JMTR原子炉施設に係る 廃止措置計画について (審査会合における指摘事項への回答)

令和2年5月12日

国立研究開発法人日本原子力研究開発機構
高速炉・新型炉研究開発部門
大洗研究所

原子力機構大洗研究所における過去10年間の風速・風向
(気象観測露場 10m高の風速・風向)

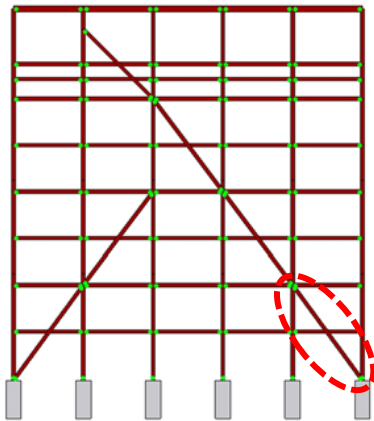
UCL冷却塔を補修して、第一段階の終わりまでに更新することとしているが、早期に更新したほうが良いと考えている。補修、更新をいつまでに実施するかははっきりと説明すること。

過去10年間に於ける敷地内の風速・風向を調査した結果、最大瞬間風速35m/s(最大風速17m/s)相当の強風が毎年起こる。

参考図 UCL系統概要図

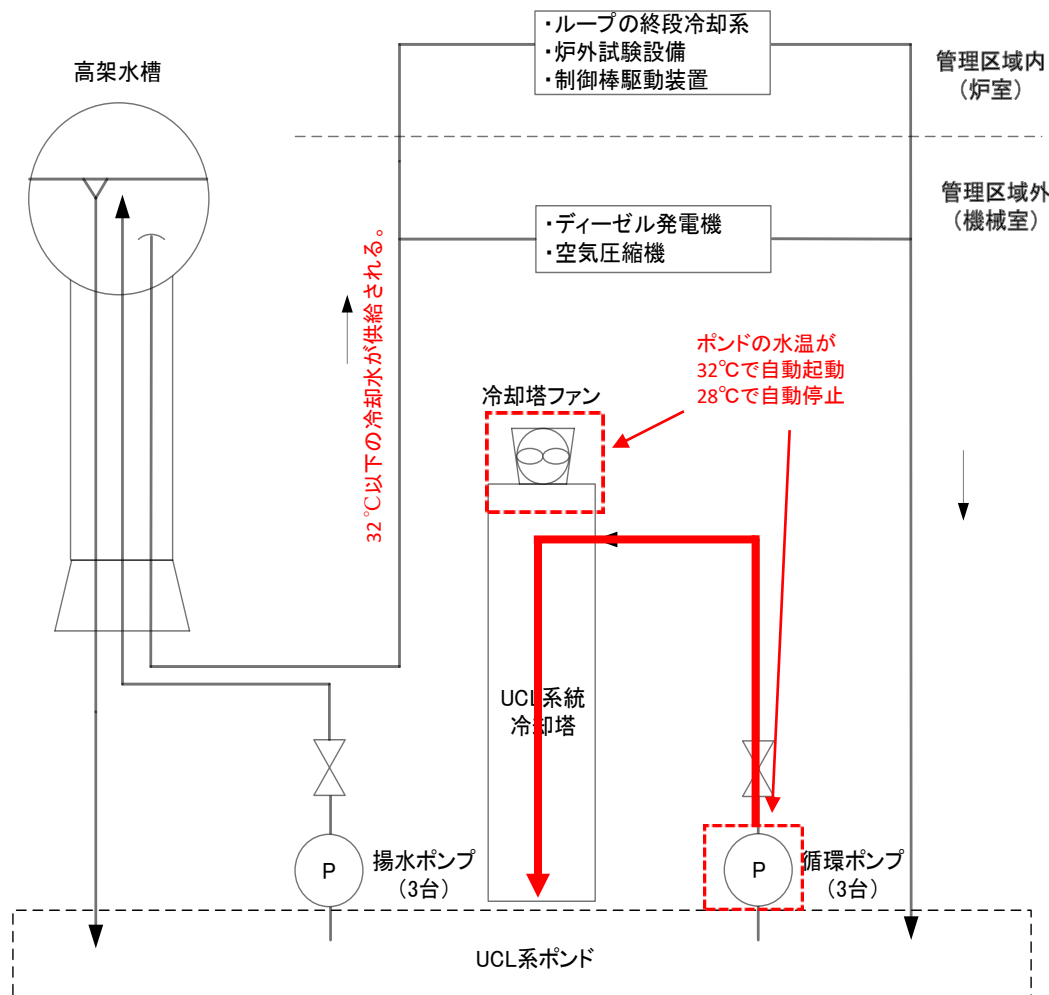
UCL系統冷却塔が倒壊した場合について、倒壊しても問題ない理由を記載すること。また、原子炉停止期間中及び廃止措置段階のUCL系統の位置付けについて整理して説明すること。冷却塔を使用しない循環運転とはどういうことか。空気圧縮機の冷却水温度に関することなどを含め説明すること。また、冷却塔を使用しない循環運転が分かる図を資料に入れること。

原子炉停止期間中では、原子炉の運転はないため、UCL系統に接続されている設備のうち、常時運転しているものは空気圧縮機のみである。冷却塔が倒壊した場合、UCL系統をすべて停止させ、接続されている設備も停止させるため、空気圧縮機も停止し、関連する換気設備が停止することになる。この場合、原子炉建家内での作業は停止し、作業員は退避するため、作業上は問題はない。また、仮に燃料取扱作業を行っていたとしても、燃料取扱作業は水中かつ手動で移動することから、速やかに所定の位置に戻すことが可能であるため、UCL系統の停止に影響されず、問題はない。これらのことから、冷却塔が原子炉停止期間中に倒壊したとしても問題はない。

UCL系統には、参考図の通り、空気圧縮機等の負荷設備を冷却する配管ラインと、冷却塔を使いポンドの水を冷却する配管ラインがある。

UCL系統運転中は、揚水ポンプは常に起動している。冷却塔へは、ポンドの水温が32℃になると循環ポンプが起動し、連動して冷却塔ファンが起動し、ポンドの水温を下げ、設備・機器に冷却水を供給する。一方、ポンドの水温が28℃になると循環ポンプ及び冷却塔ファンは停止し、冷却塔への循環は停止する。この運転条件は、UCL系統に接続されている各設備・機器への供給温度が32℃を超えないことと設工認書で指定されていることから設定されている。

もし、冷却塔が倒壊した場合、揚水ポンプを使用した循環のみで、空気圧縮機への冷却水の供給は可能である。しかし、揚水ポンプによる循環のみでは水温の制御ができないことから、外気温が上昇する夏季(7月中旬～9月中旬の約2ヶ月間)については、供給温度である32℃を超える場合は循環運転ができない可能性が生じる。この期間については、空気圧縮機は停止し、関連する換気設備も停止することになり、原子炉建家内での作業等は行わない。
